令03原機(サ保)045
令和3年7月12日

核燃料物質使用変更許可申請書

既に許可を受けた核燃料サイクル工学研究所における核燃料物質の使用について、核燃料サイクル工学研究所共通編、プルトニウム燃料第三開発室、ウラン廃棄物処理施設、M 棟及び高レベル放射性物質研究施設に係る内容を次のとおり変更する。

図 9-1-1 M棟管理区域給排気系統図

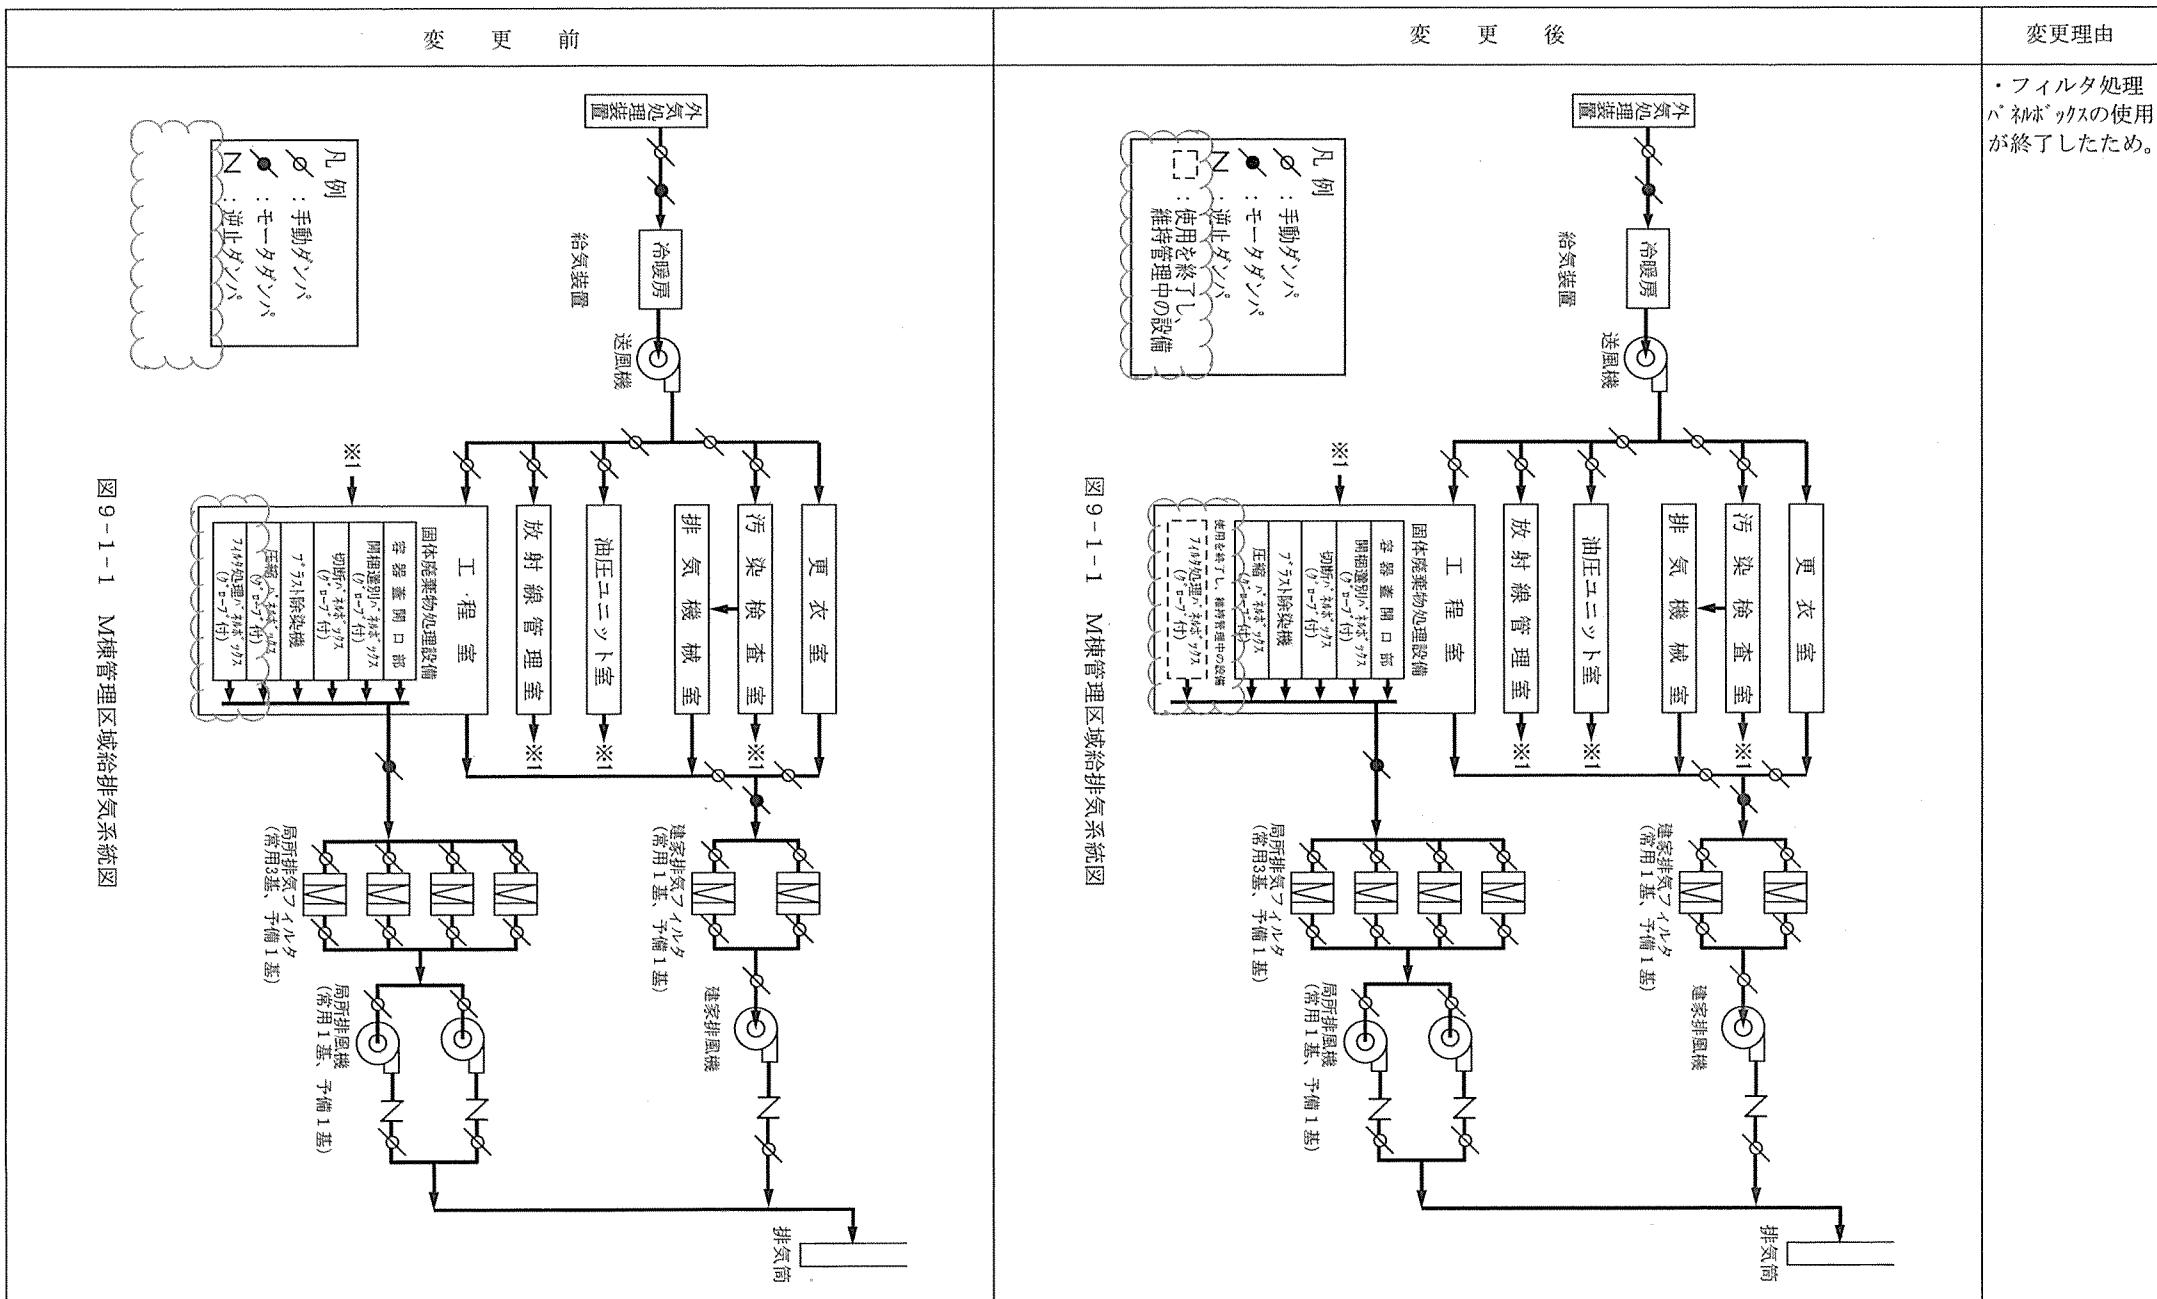
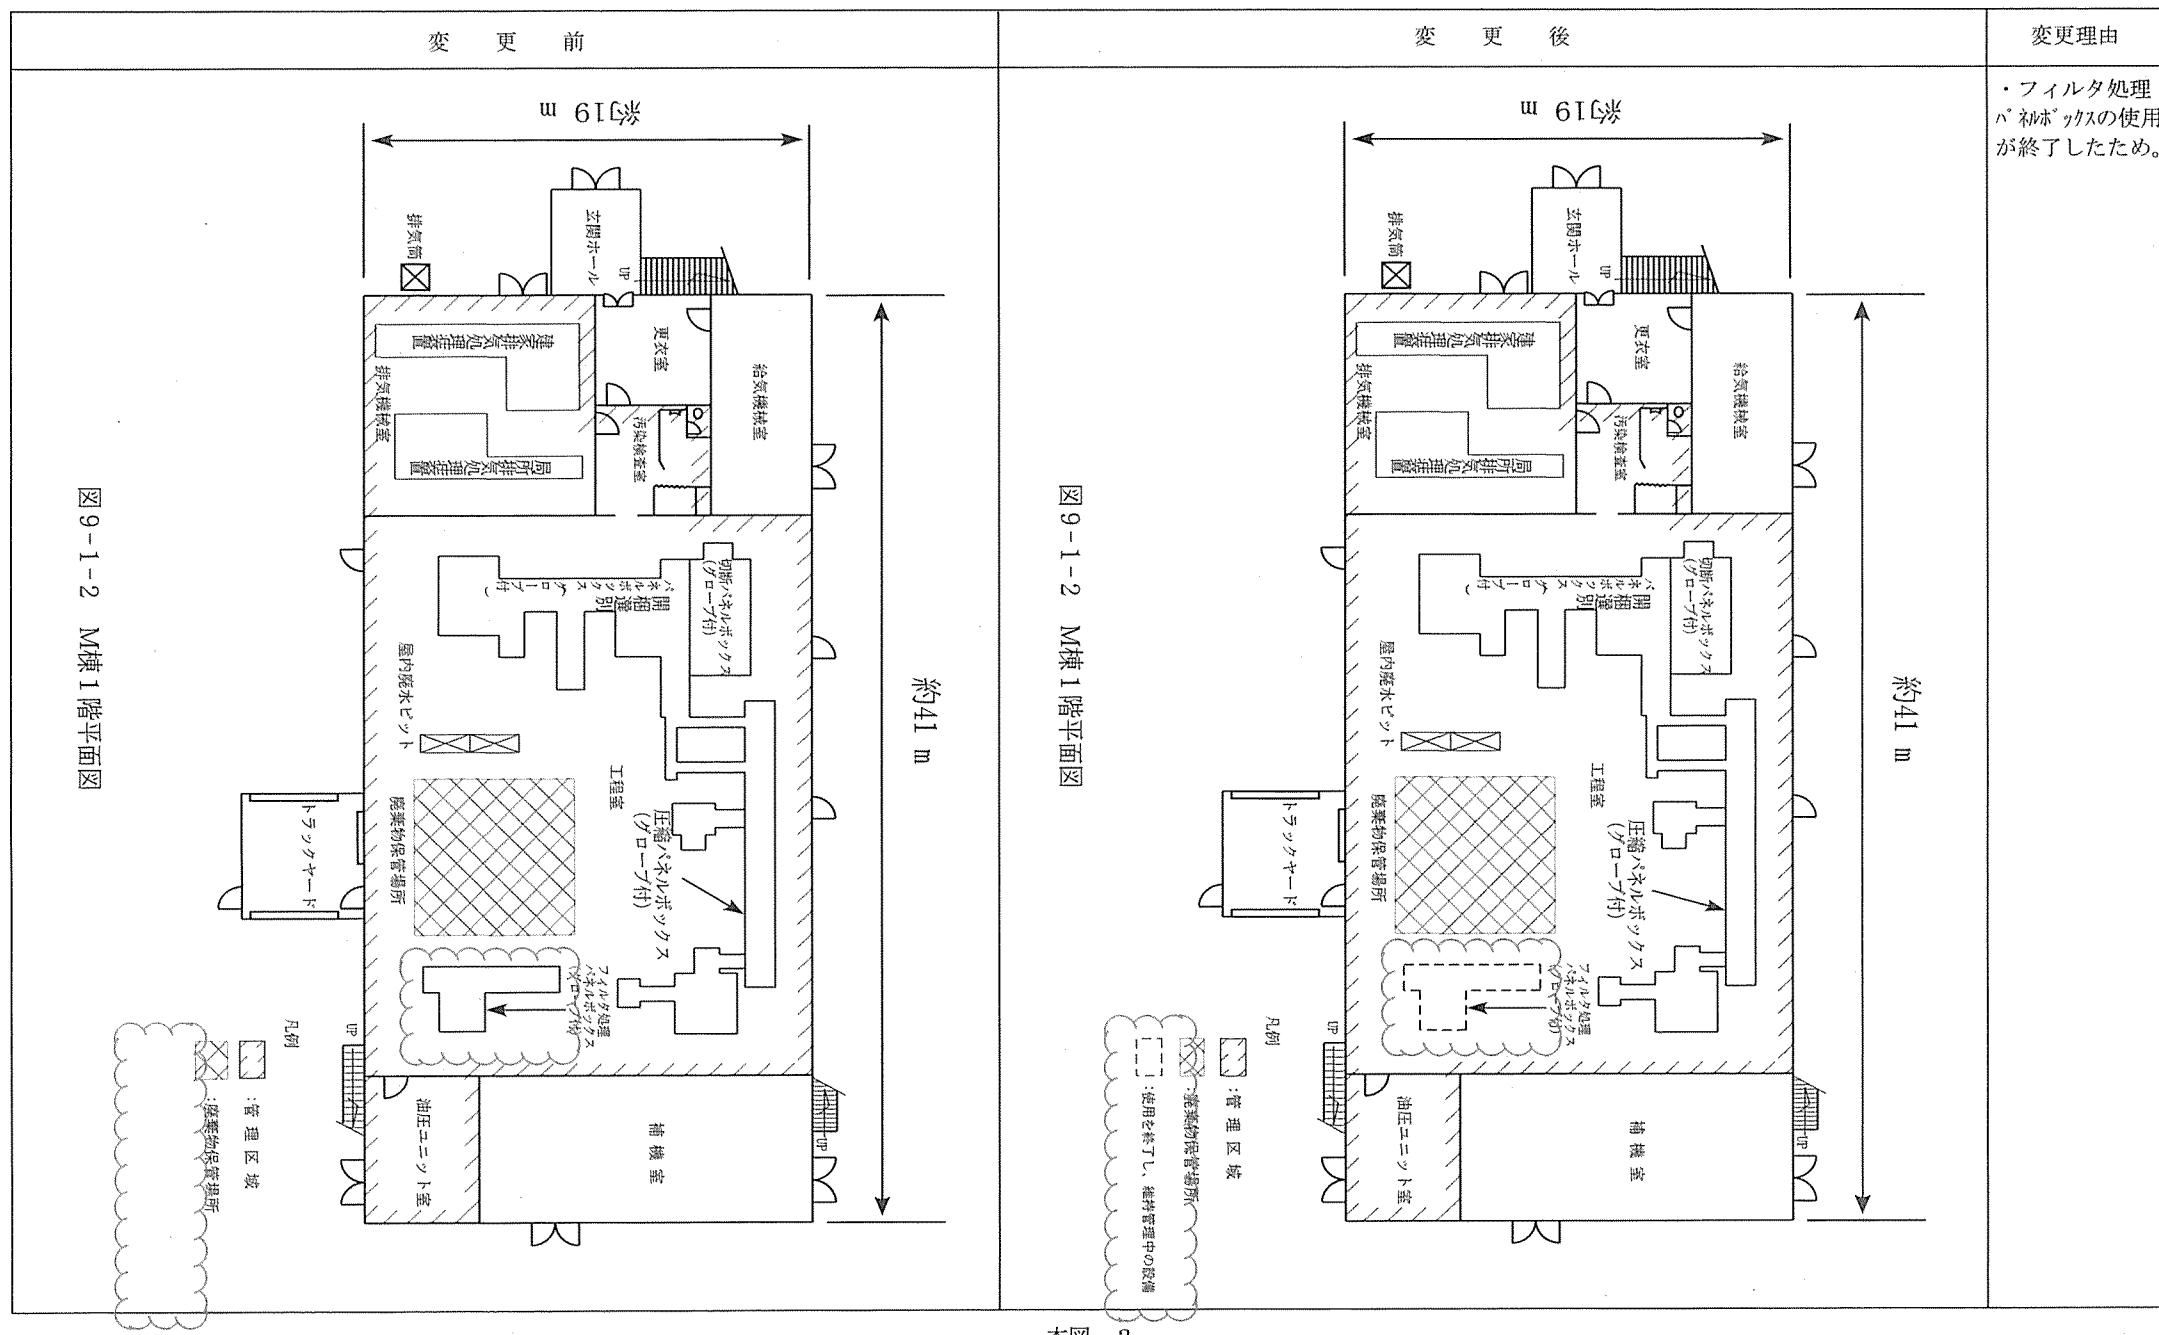
9-3-4 固体廃棄施設のうち使用を終了し、維持管理中の設備																																					
名称	仕様	設置・保管場所	維持管理状態																																		
フィルタ処理バーチカルボックス (グローブ付)	1式 ろ材打抜圧縮装置、 枠切断装置、木枠破 碎装置等 耐震設計：水平震度 0.24	工程室	局所排風機に接 続し、施設運転 時は、排気する。 また、設備の使 用禁止表示を表 示する。
